*Oggetto:* **[ID 8008] – Comuni di Ascoli Satriano (FG) e Candela (FG) – Progetto di un impianto agrivoltaico denominato "Campo Agrosolare Camerelle", di potenza pari a 67 MW e delle relative opere connesse ed infrastrutture necessarie alla connessione alla RTN, da realizzarsi nei Comuni di Ascoli Satriano (FG) e Candela (FG), in località Masseria Leone e Posta Fissa.**

**Proponente:** Solar Italy XVII S.r.l.

**Parere tecnico-istruttorio della Soprintendenza Speciale per il Piano Nazionale di Ripresa e Resilienza**

Fig.2 – Inquadramento dell'impianto rispetto alle componenti ambientali del PPTR (fonte: GIS della SSPNRR)

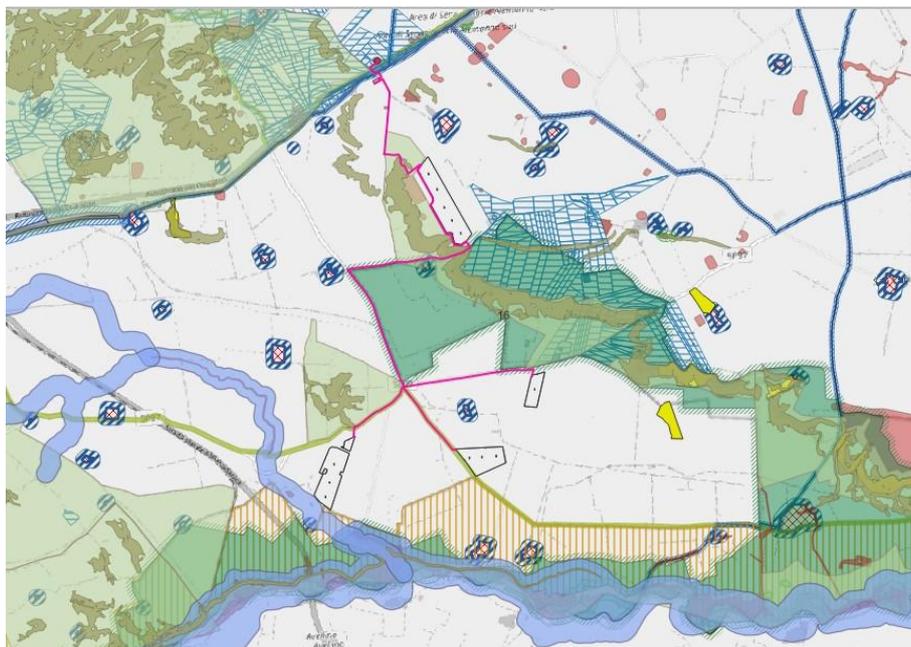
**CONSIDERATO** che, con riguardo alle interferenze con le tutele del PPTR della Puglia, la Soprintendenza ABAP ha rilevato quanto segue:

<< È presente nell'area subito adiacente a nord dell'impianto, il Regio Tratturello Candela Montegentile e un'area definita Paesaggi rurali; a 200 m dal lotto di impianto è presente più a nord il Regio Tratturello Foggia Ascoli Lavello ed il Regio Tratturello Foggia Ortona Lavello a 2,8 km di distanza dall'impianto.

[.....] sono presenti diversi vincoli idrogeologici e [.....] a sud sono presenti il Parco Naturale Regionale del Fiume Ofanto ed il sito di rilevanza naturalistica Valle Ofanto - Lago di Capaciotti. Oltre a diverse aree destinate a prati e pascoli naturali, a boschi lungo il fiume Ofanto, a formazioni arbustive in evoluzione naturale, gli impianti sono chiaramente visibili da strade a valenza paesaggistica nell'area buffer ed intercettano con visuali per aree ad alta e media visibilità, oltre a una rete di siti storico-culturali all'interno dell'area vasta.

L'impianto, inoltre, è circondato ad est da lame e gravine ed una fitta rete di versanti in tutta l'area, tra i fiumi e corsi d'acqua, sono presenti a ridosso dell'impianto ad ovest il Rio Salso e a sud il fiume Ofanto. Le opere di mitigazione a verde prevedono la realizzazione di interventi di mitigazione volti a minimizzare l'interferenza dell'opera sugli aspetti ambientali e paesaggistici del territorio; il progetto prevede coltivazioni tipiche delle essenze mediterranee.

La realizzazione di quinte arboree per mitigare l'impatto dei campi fotovoltaici con "schermature naturali" rischierebbe paradossalmente di rendere ancora più evidente il vasto recinto, entrando in contrasto con il suolo a seminativo caratterizzato invece dalla netta prevalenza di colture basse. Tale recinto e, conseguentemente, l'intero impianto, è previsto in un'area soggetta alla presenza di Aree di Rispetto delle Componenti Culturali e Insediative, Idrologiche, Botanico Vegetazionali e delle Aree Protette, interferendo con la rete tratturale e la sua area di rispetto >>>

Fig. 3 – Impianti fotovoltaici ed eolici realizzati e in valutazione. (Elaborazione GIS della SS PNRR)

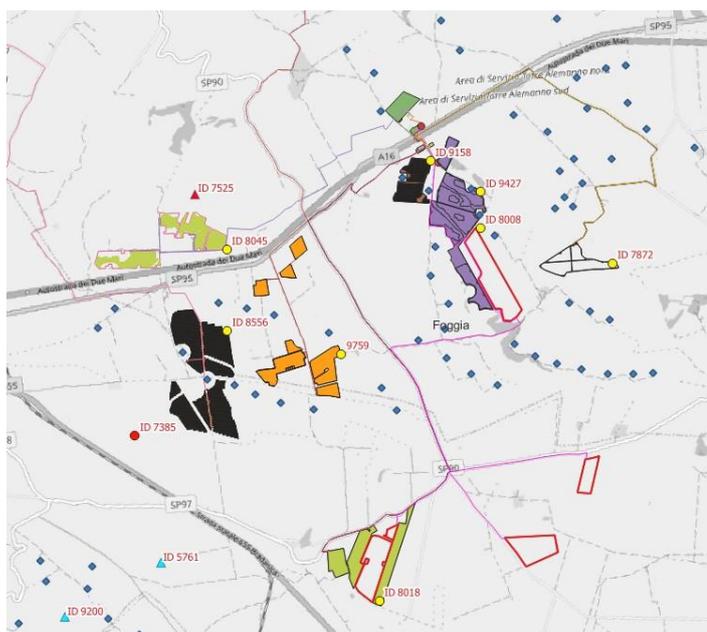
Si sottolinea la contestuale presenza all'interno della zona di visibilità teorica, definita come area buffer di circa 3 km intorno all'area, di num. 1 impianto fotovoltaico realizzato e di num. 3 impianti eolici autorizzati, di cui num. 2 realizzati (numero 24 pale) e num. 1 non realizzato (num. 7 pale). >>

**CONSIDERATO** che l'area in questione è oggetto di altri progetti di fotovoltaici ed eolici già valutati o in valutazione da parte di questo Ministero della Cultura, come evidenziato nell'immagine, di cui nelle immediate vicinanze:

Fig.4 – Beni culturali e paesaggistici e relative aree buffer ai sensi del D.Lgs. n. 199 del 08/11/2021, art.20 c.8-quater. (Elaborazione SS-PNRR)

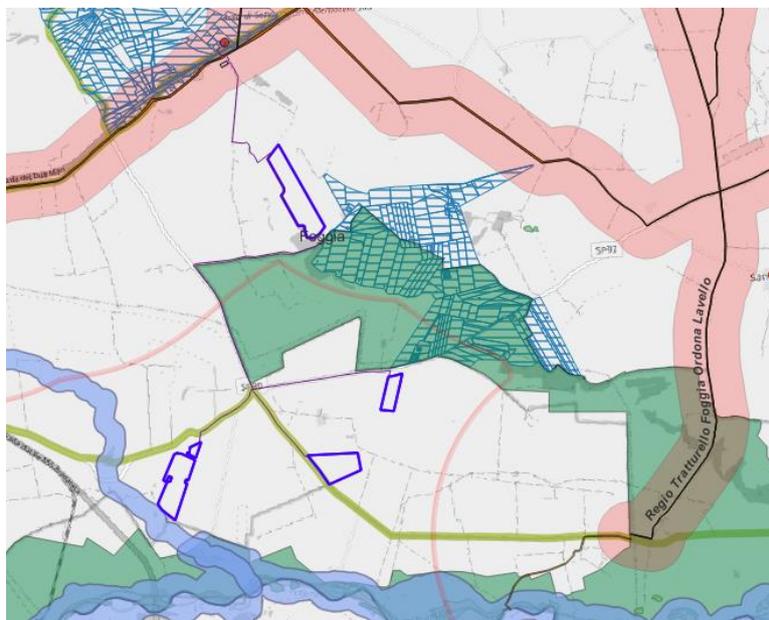
**CONSIDERATO** che, in materia di aree idonee, secondo quanto disposto dal D.Lgs. n.199 del 08/11/2021, art.20 c.8-quater, così come modificato dal D.L. n. 13 del 24/02/2023, si rileva che **il progetto in argomento non è ricompreso tra le aree individuate come idonee** in quanto, come già evidenziato nel presente parere:

- **interferisce direttamente con beni culturali** tutelati ai sensi della Parte Seconda del D.Lgs. 42/2004 in quanto le opere di connessione del cavidotto attraversano il Regio Tratturello Candela Montegentile;
- il tratto di cavidotto tra il punto finale di connessione e la Stazione Terna "Camerelle" **ricade in Zona gravata da usi civici**, art.142 co.1 lettera h) del D.Lgs. 142/2004;
- **la Sottostazione e un tratto di cavidotto sono ricompresi nel buffer di 500 m** del Regio Tratturello Candela Montegentile, Braccio Calaturo delle Vacche, tutelato ai sensi del D.M. 22 dicembre 1983, bene culturale sottoposto a tutela ai sensi della Parte Seconda del D.Lgs. 42/2004;
